7.4.3 原子炉冷却材の流出

泊発電所3号炉審査資料	
資料番号	SAE744-9 r.9.0
提出年月日	令和5年10月31日

泊発電所3号炉  
重大事故等対策の有効性評価  
比較表

7.4.4 反応度の誤投入

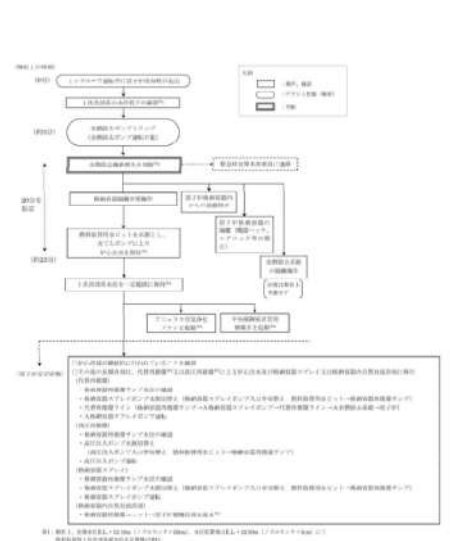
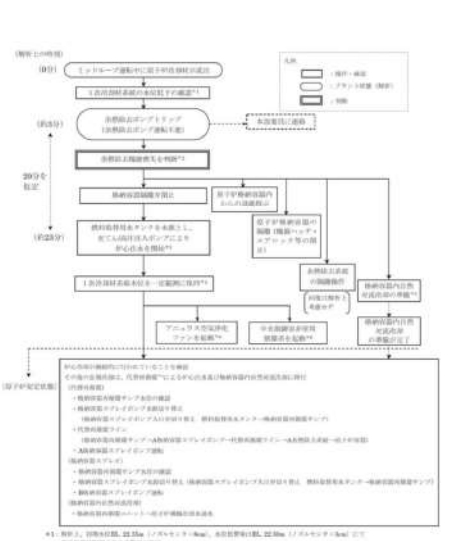
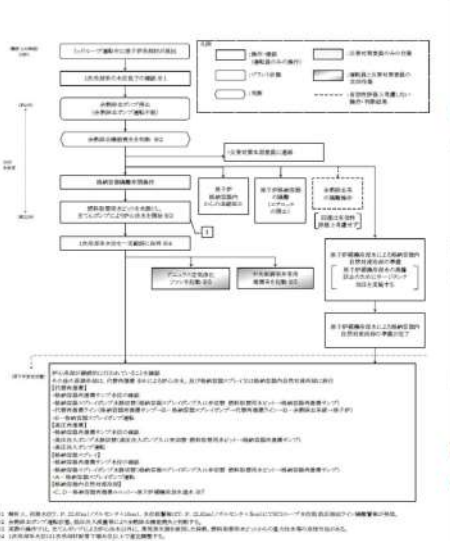
大阪発電所3/4号炉	高浜発電所3/4号炉	女川原子力発電所2号炉	泊発電所3号炉	相違理由
 <p>設計基準事故対応設備から追加した箇所</p> <p>第 5.3.1 図 「原子炉冷却材の流出」の重大事故等対策の戦略系統図</p>	 <p>設計基準事故対応設備から追加した箇所</p> <p>第 5.3.1.1 図 「原子炉冷却材の流出」の重大事故等対策の戦略系統図</p>	 <p>第 5.3.1 図 「原子炉冷却材の流出」の重大事故等対策の戦略系統図 (1/2)              (原子炉停止時冷却系統構成先図)</p>  <p>第 5.3.1 図 「原子炉冷却材の流出」の重大事故等対策の戦略系統図 (2/2)              (原子炉停止及び原子炉停止時在図)</p>	 <p>設計基準事故対応設備から追加した箇所</p> <p>第 7.4.3.1 図 「原子炉冷却材の流出」の重大事故等対策の戦略系統図 (1/2) (炉心注水)</p>  <p>設計基準事故対応設備から追加した箇所</p> <p>第 7.4.3.1 図 「原子炉冷却材の流出」の重大事故等対策の戦略系統図 (2/2) (代替再循環、格納容器スプレイ再循環及び格納容器内自然対流冷却)</p>	<p>【大阪、高浜】              設計の相違</p> <p>【大阪、高浜】              名称等の相違</p> <p>【大阪、高浜】              記載方針の相違 (女川技録の反映)</p> <p>・対応手段に応じた              戦略系統図とし、図              のタイトルで識別</p> <p>・外部電源、ディー              ザル発電機を追記</p>

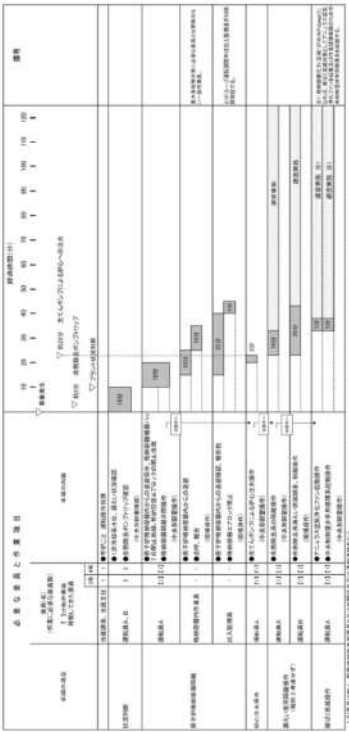
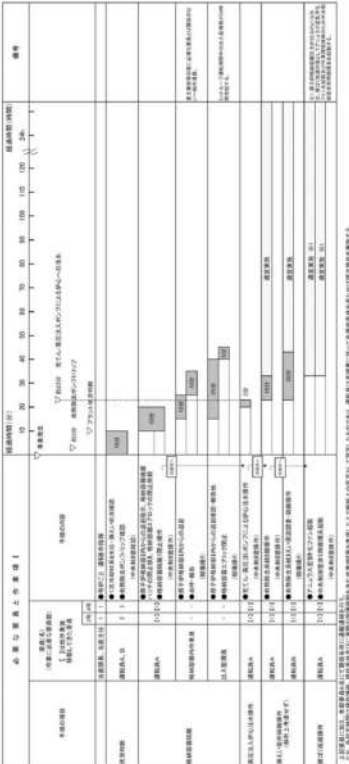
大阪発電所3/4号炉	高浜発電所3/4号炉	女川原子力発電所2号炉	泊発電所3号炉	相違理由
<p>大阪発電所3/4号炉</p>  <p>第5.3.2図 「原子炉冷却材の流出」の対応手順の概要          (「燃料取出前のミッドループ運転中に原子炉冷却材圧力バウンダリ機能が喪失する事故」の事象進展)</p>	<p>高浜発電所3/4号炉</p>  <p>第5.3.1.2図 「原子炉冷却材の流出」の対応手順の概要          (「燃料取出前のミッドループ運転中に原子炉冷却材圧力バウンダリ機能が喪失する事故」の事象進展)</p>	<p>女川原子力発電所2号炉</p>  <p>第5.3.3図 「原子炉冷却材の流出」の対応手順の概要</p>	<p>泊発電所3号炉</p>  <p>第7.4.3.2図 「原子炉冷却材の流出」の対応手順の概要          (「燃料取出前のミッドループ運転中に原子炉冷却材圧力バウンダリ機能が喪失する事故」の事象進展)</p>	<p>相違理由</p> <p>【大阪、高浜】          記載方針の相違（女川実績の反映）          ・凡例に記載のとおり運転員及び災害対策要員が行う作業を分けて記載          ・有効性評価上考慮しない操作・判断結果を破線で記載</p> <p>【大阪、高浜】          設計の相違          解析結果の相違</p> <p>【大阪、高浜】          名称等の相違</p>

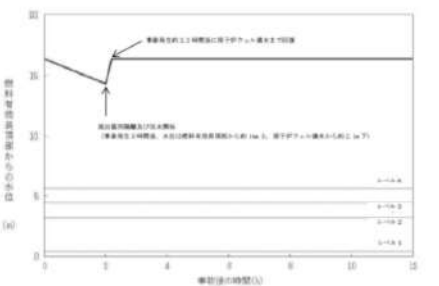
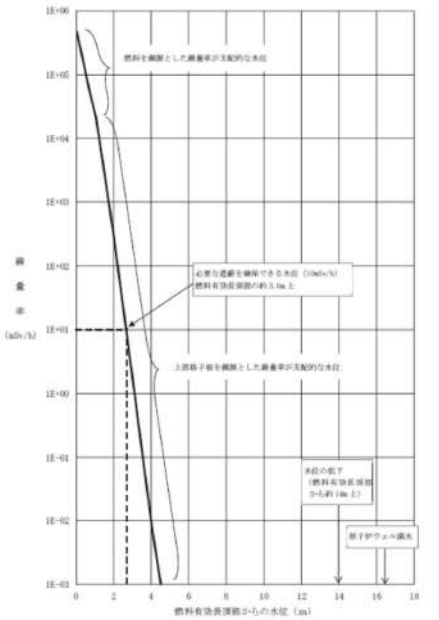
大阪発電所3/4号炉	高浜発電所3/4号炉	女川原子力発電所2号炉	泊発電所3号炉	相違理由
 <p>第5.3.13図 燃料被覆管温度の推移</p>	 <p>第5.3.2.10図 燃料被覆管温度の推移</p>		 <p>第7.4.3.13図 燃料被覆管温度の推移</p>	<p>【大阪、高浜】 解析結果の相違</p>
 <p>第5.3.14図 1次冷却系保有水量の推移（炉心注水操作開始の時間余裕）</p>	 <p>第5.3.3.1図 1次系保有水量の推移（炉心注水操作開始の時間余裕）</p>		 <p>第7.4.3.14図 1次冷却系保有水量の推移（炉心注水操作開始の時間余裕確認）</p>	<p>【大阪、高浜】 解析結果の相違</p>

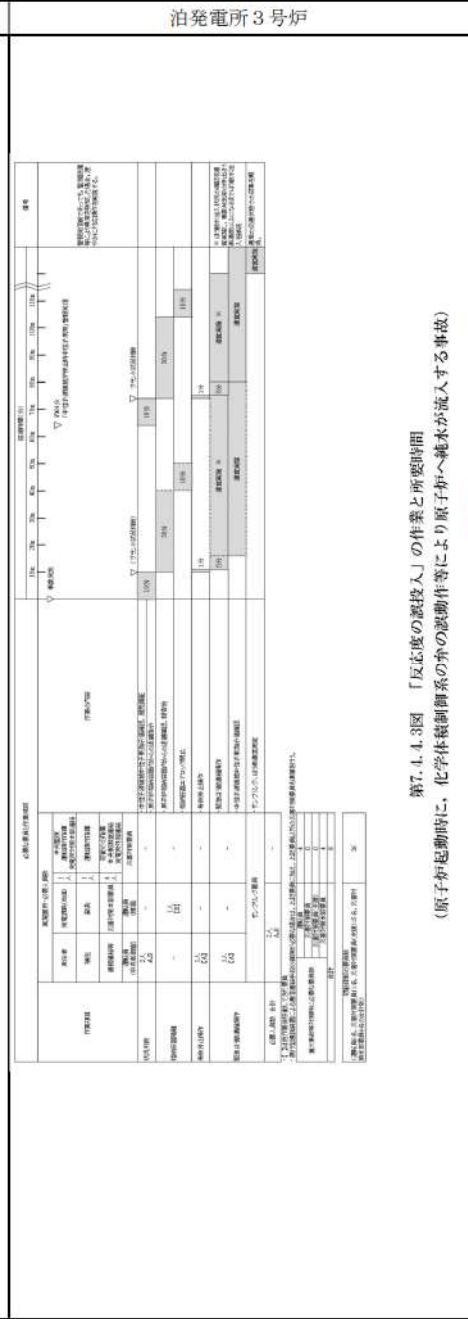
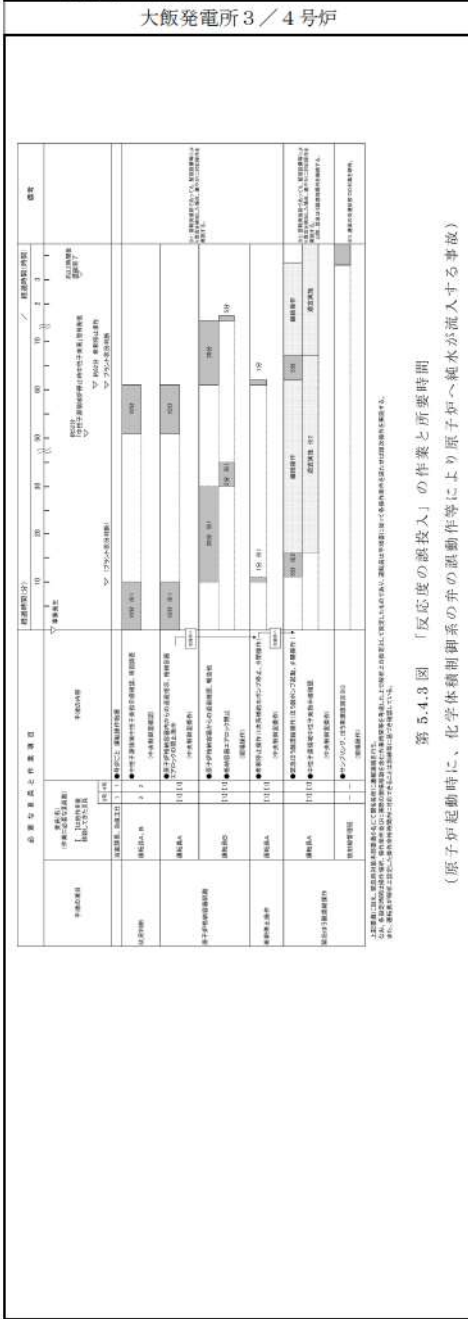
大飯発電所3/4号炉	高浜発電所3/4号炉	女川原子力発電所2号炉	泊発電所3号炉	相違理由
<p>大飯発電所3/4号炉</p> <p>第 5.4.2 図 「反応度の誤投入」の対応手順の概要          (「原子炉起動時に、化学体積制御系の弁の誤動作等により原子炉へ純水が流入する事故」の事象進展)</p>	<p>高浜発電所3/4号炉</p> <p>第 5.4.1.2 図 「反応度の誤投入」の対応手順の概要          (「原子炉起動時に、化学体積制御系の弁の誤動作等により原子炉へ純水が流入する事故」の事象進展)</p>	<p>女川原子力発電所2号炉</p> <p>第 5.4.1 図 「反応度の誤投入」の対応手順の概要</p>	<p>泊発電所3号炉</p> <p>第 7.4.4.2 図 「反応度の誤投入」の対応手順の概要          (「原子炉起動時に、化学体積制御系の弁の誤動作等により原子炉へ純水が流入する事故」の事象進展)</p>	<p>相違理由</p> <p>【大飯、高浜】          記載方針の相違(女川記載の反映)          ・凡例に記載のとおり運転員及び災害対策要員が行う作業を分けて記載          ・有効性評価上考慮しない操作・判断結果を破線で記載          【大飯、高浜】          設計の相違          評価結果の相違          【大飯、高浜】          名称等の相違</p>
